ÚZEMNÍ PLÁN MĚSTA BRNA

Textová část Odůvodnění

Kapitola 18 Rozhodnutí o námitkách (včetně odůvodnění)

Svazek Nb9 *(s osobními údaji)*

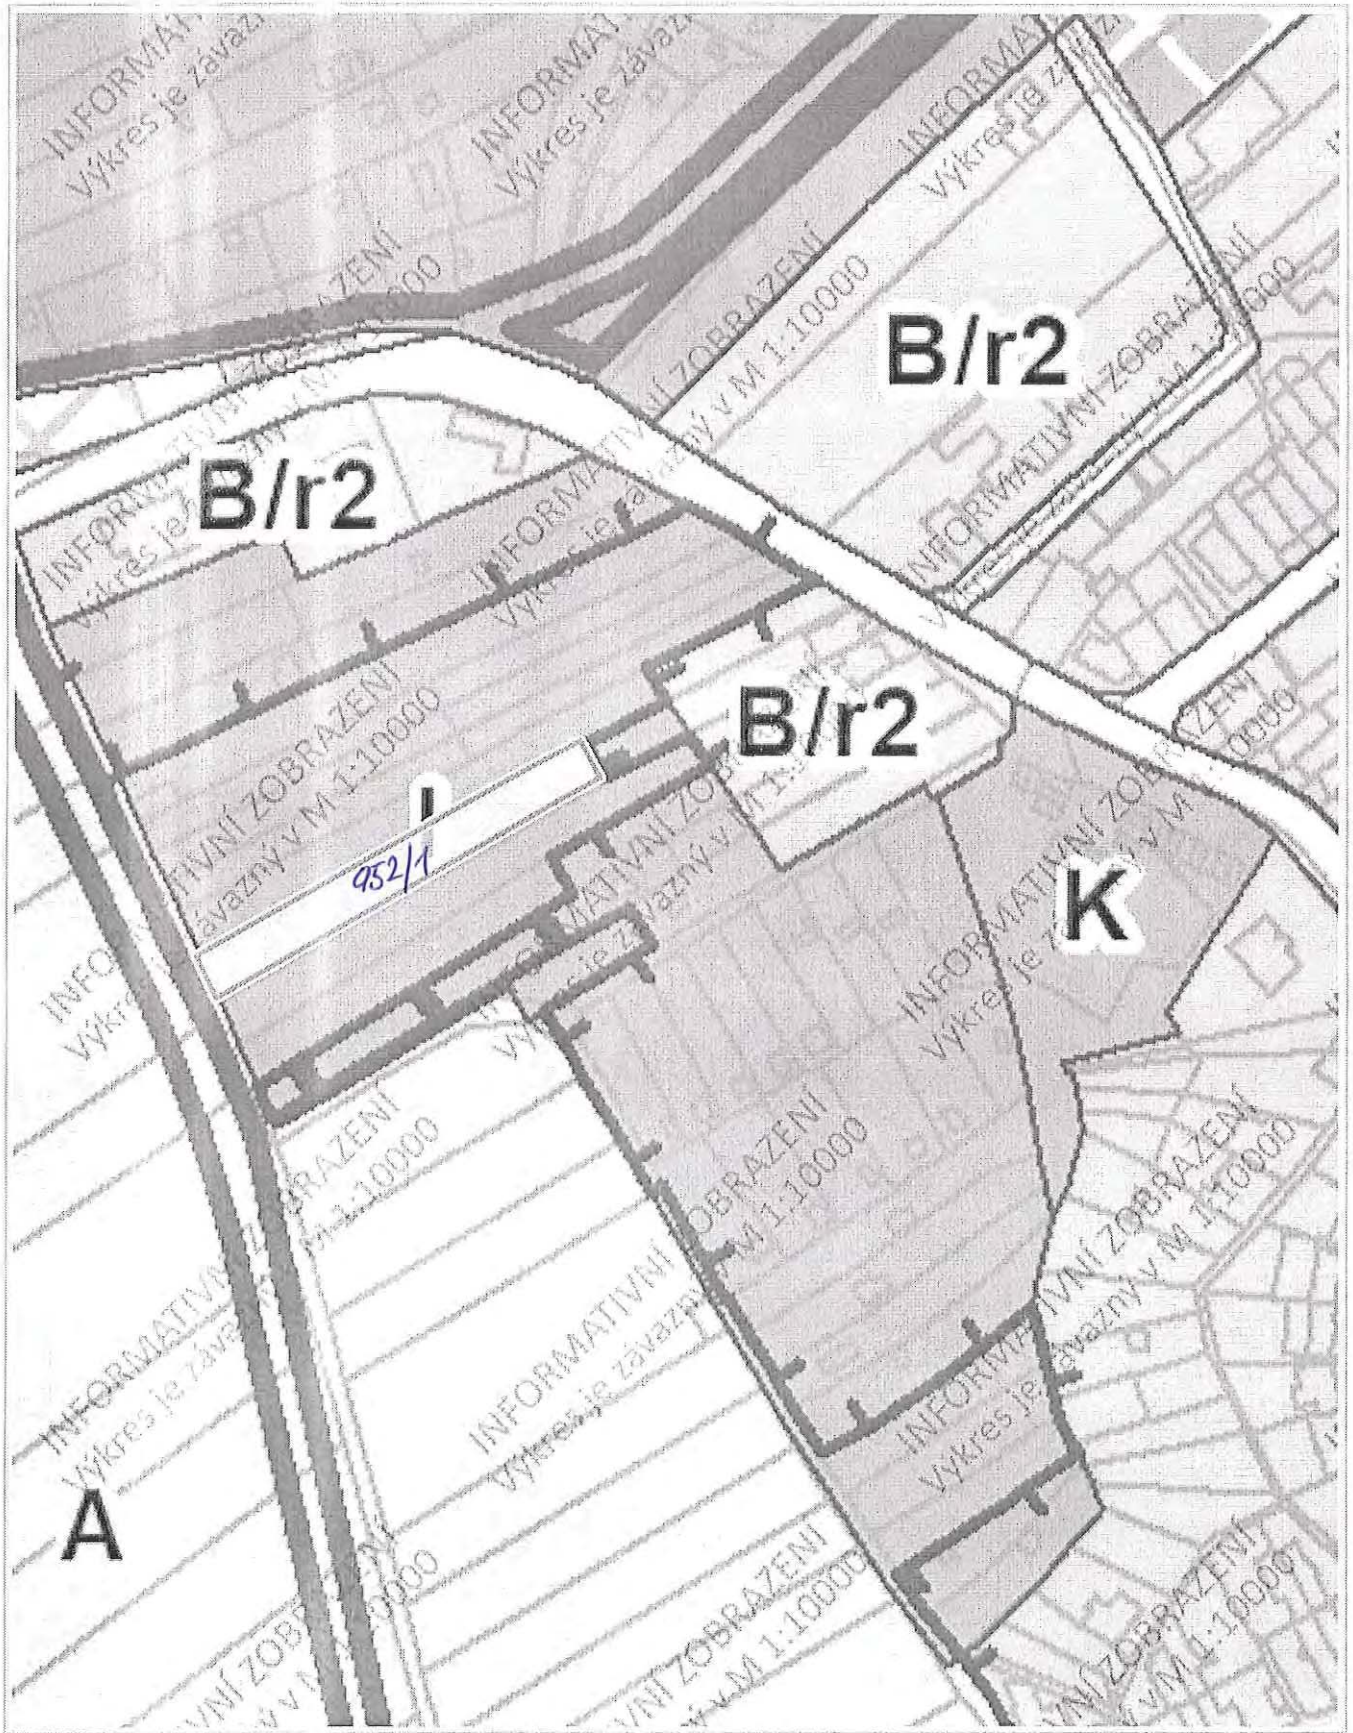
Návrh byl konzultován i s oběma vlastníky sousedních pozemků (p. č. 954/2 a p. č. 953/1) a oběma navrhovanou změnu na svých pozemcích rovněž uvítali.

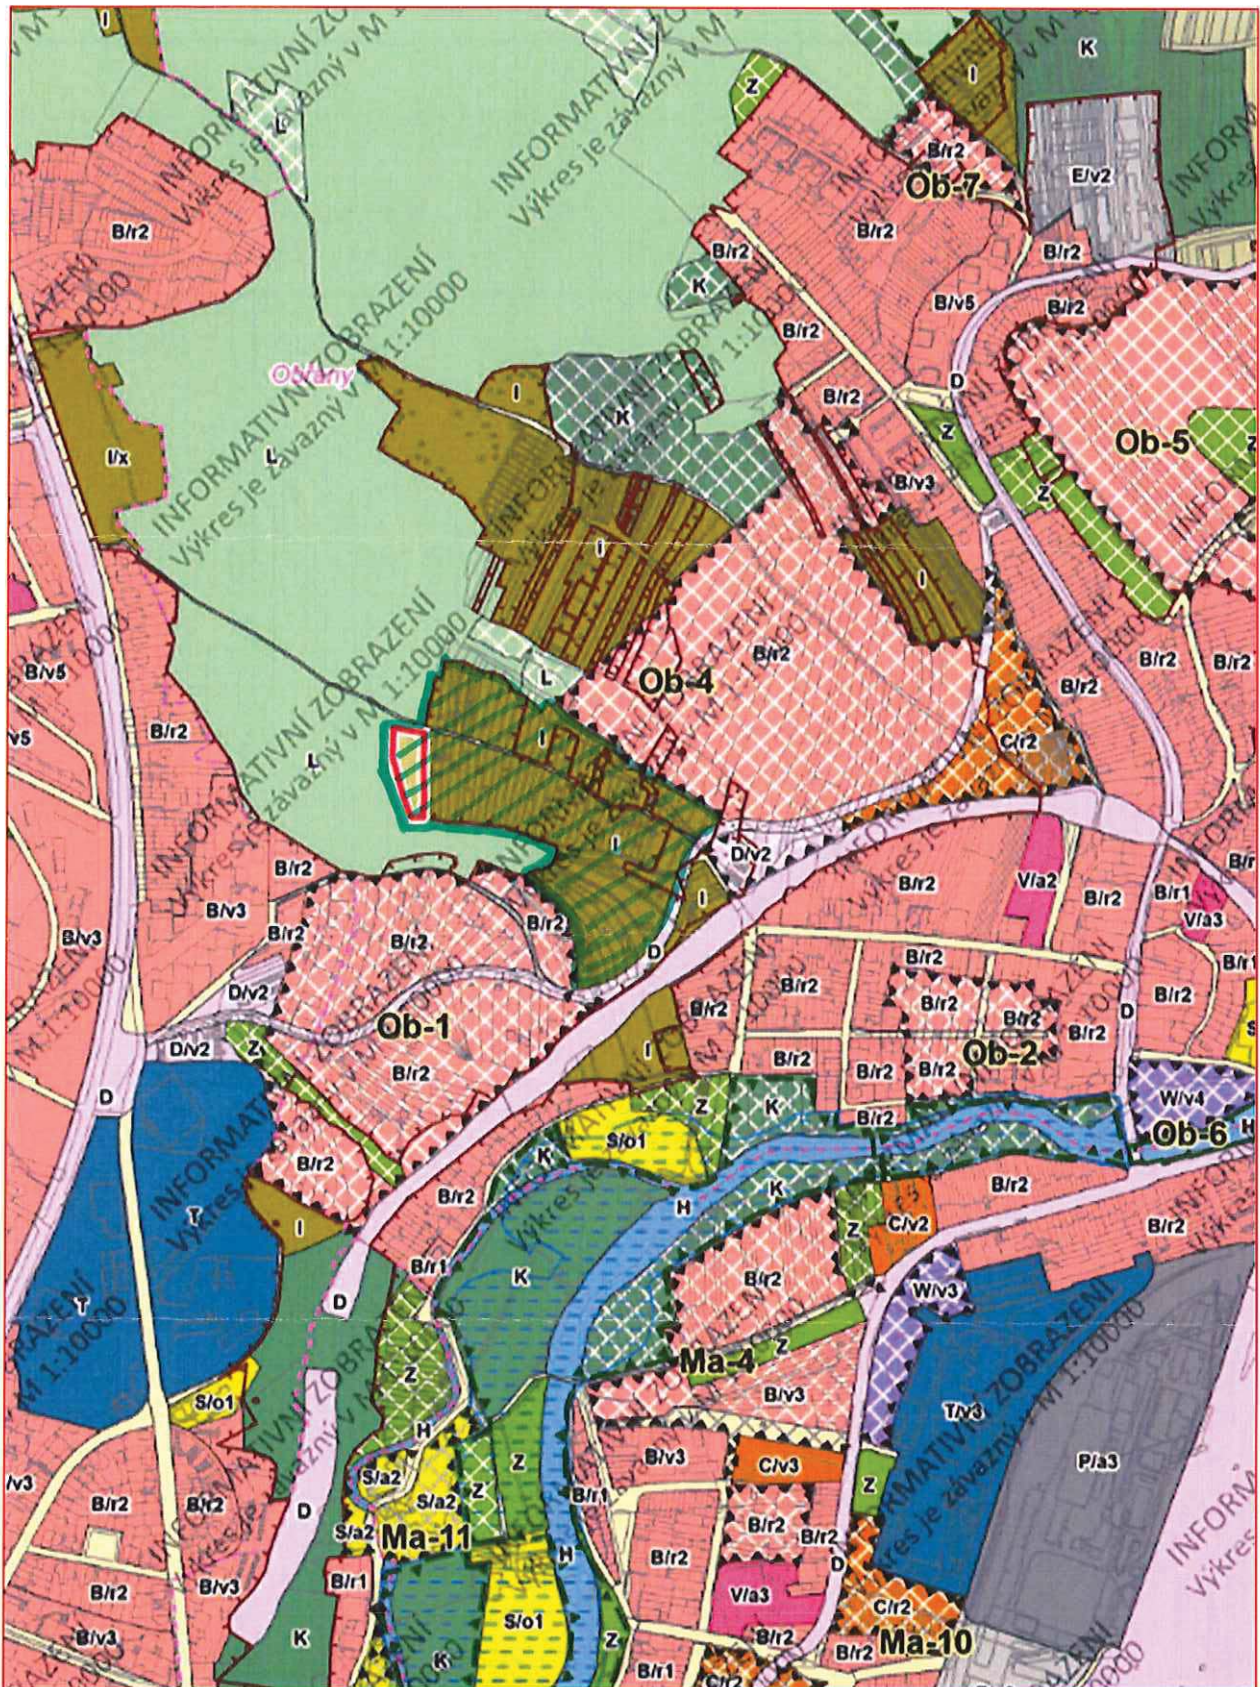
Mám zájem postavit na pozemku RD. Zahrádky jsou napojeny na vodu i elektřinu, jedna přístupová cesta pro auta na p.č. 636/3 vede z Obřan, druhá lesní cesta na p.č. 676/1 vede k zahrádkám z Lesné. Strmější cesta pro pěší vede z Lesné, z ulice Barvy.

Tato zahrádkářská lokalita je vklíněna mezi nově vymezované rozvojové lokality Ob-1 a Ob-4; lokalita má obdobný charakter jako nově vymezovaná rozvojová lokalita Ob-1 navazující na ulici Barvy (v platném ÚPmB jsou obě lokality v plochách ZPF-IR), naopak je více zastavěna než nově vymezovaná rozvojová lokalita Ob-4 (v platném ÚPmB plocha ZPF)

Přípomínka číslo 1 (zákres)

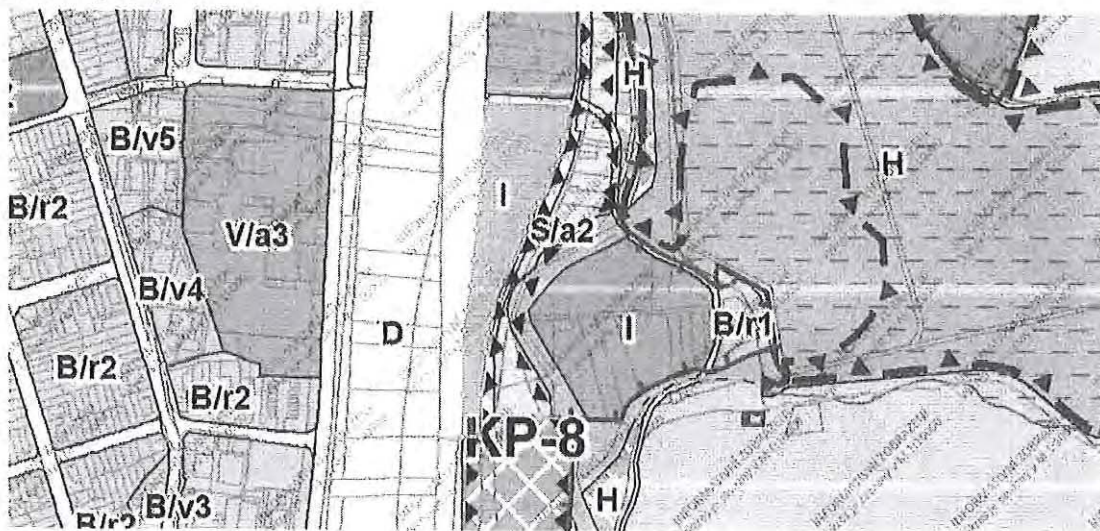
Níže podepsaní vlastníci pozemků v "Zamílovaném hájku" v k.ú. Řečkovice, které jsou lokalizované mezi železniční tratí a retenčním prostorem (parcely p.č. 3184/1 až 3169), touto přípomínkou podporujeme provedenou změnu na základě vyhovění námítce č. 957N a ponechání území jako plocha zahrádek I, s doplněním o možnost výstavby zahradních chat do 25 m² (I/-z).

Přípomínka	číslo:	1
-------------------	---------------	---

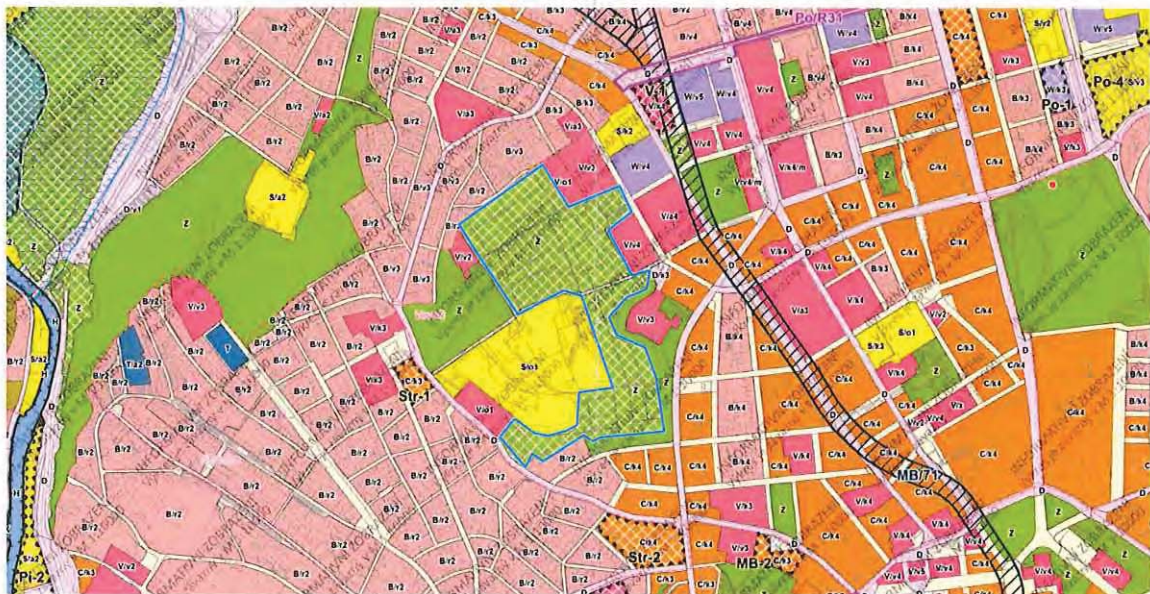
Nesouhlasím s navrhovanou změnou zařazení ploch zahrádkářských osad na Kraví hoře (ZO ČZS Brno Kraví Hora 1, ZO ČZS Kraví Hora 2, ZO ČZS Malina) do kategorie městské zeleně.

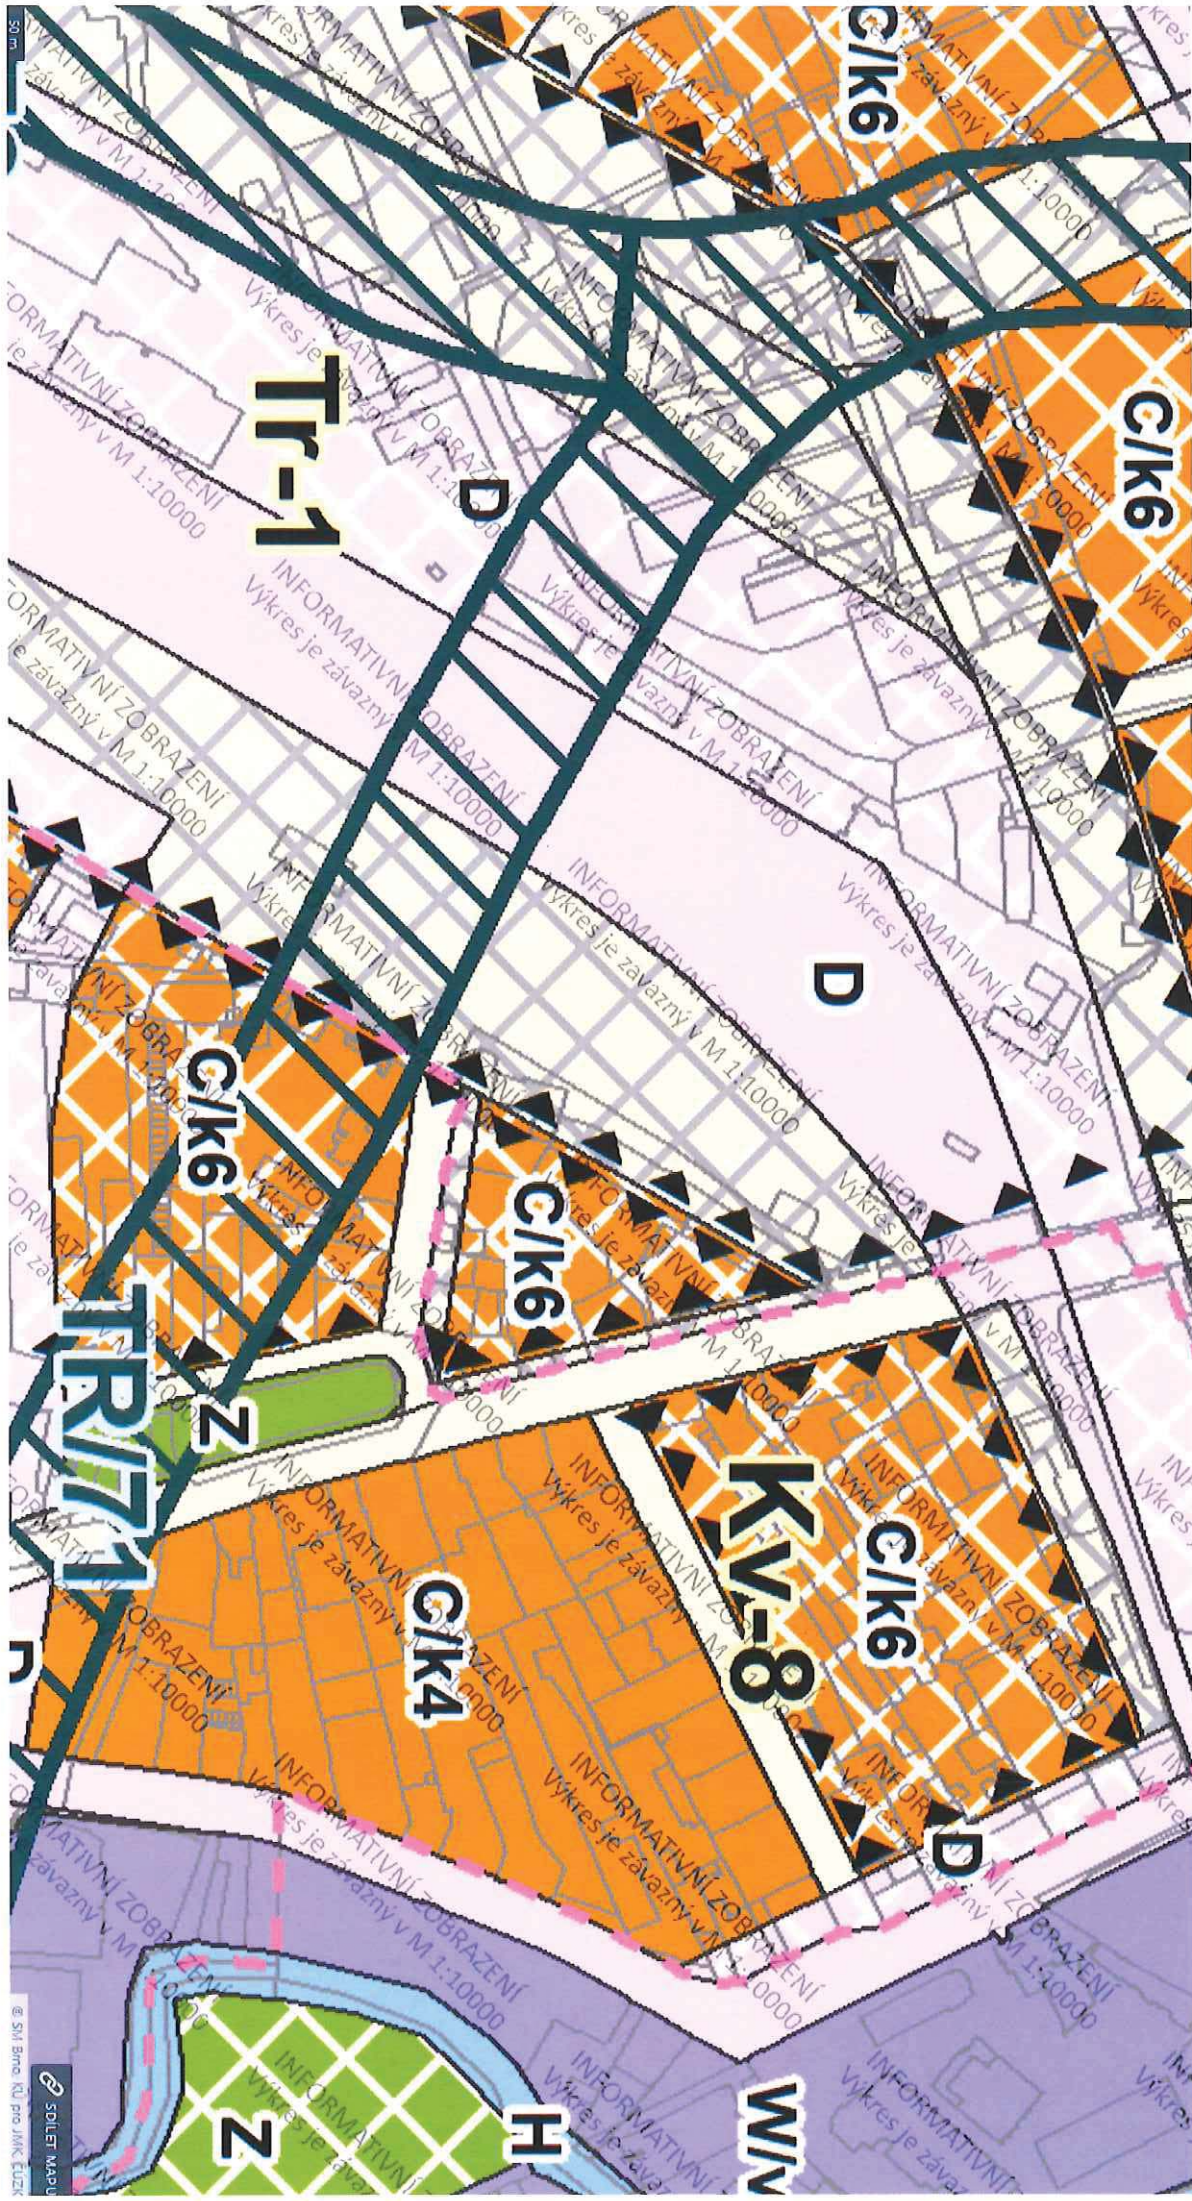
Nesouhlasím se změnou kategorie uvedených pozemků p.č.790,791/1,771/1 k.ú.Trnitá a 1114/3 k.ú. Komárov a staveb, jež jsou jejich součástí na veřejné prostranství a požaduji ponechání pozemkových ploch a kú. Trnitá v plochách s využitím CK4-6míšené objekty kompaktní .

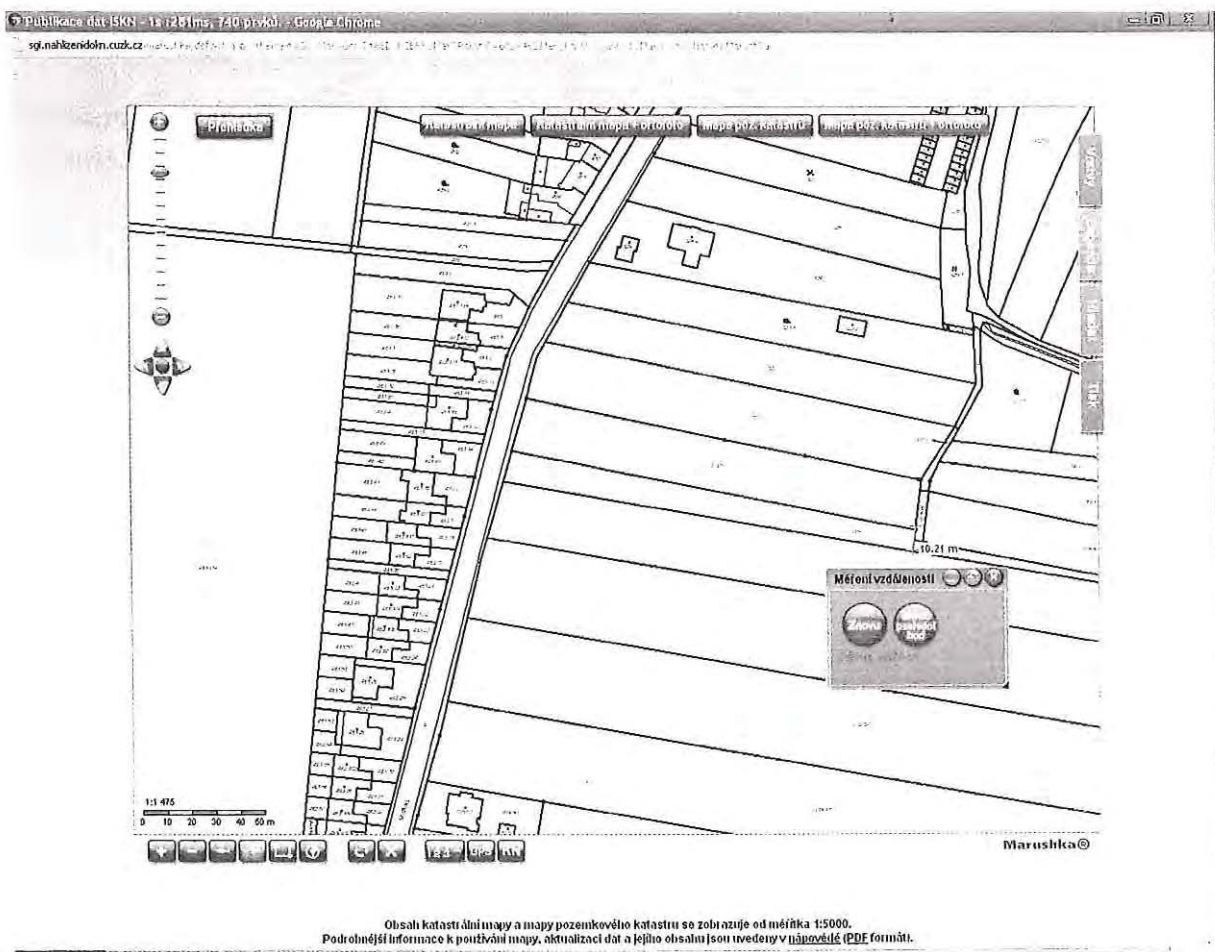
Při navrhovaném posunu komunikace ke straně směrem k Modřicím nebudou dotčena žádná vlastnická práva a nebude nutno řešit širší vztahy. Jsme připraveni zahájit jednání o odkupu zbytku tohoto pozemku po zachování šíře, nutné k vybudování předmětné komunikace, popřípadě záměnu zadní části tohoto pozemku tak, aby byla dostatečná šíře pro komunikaci zachována.
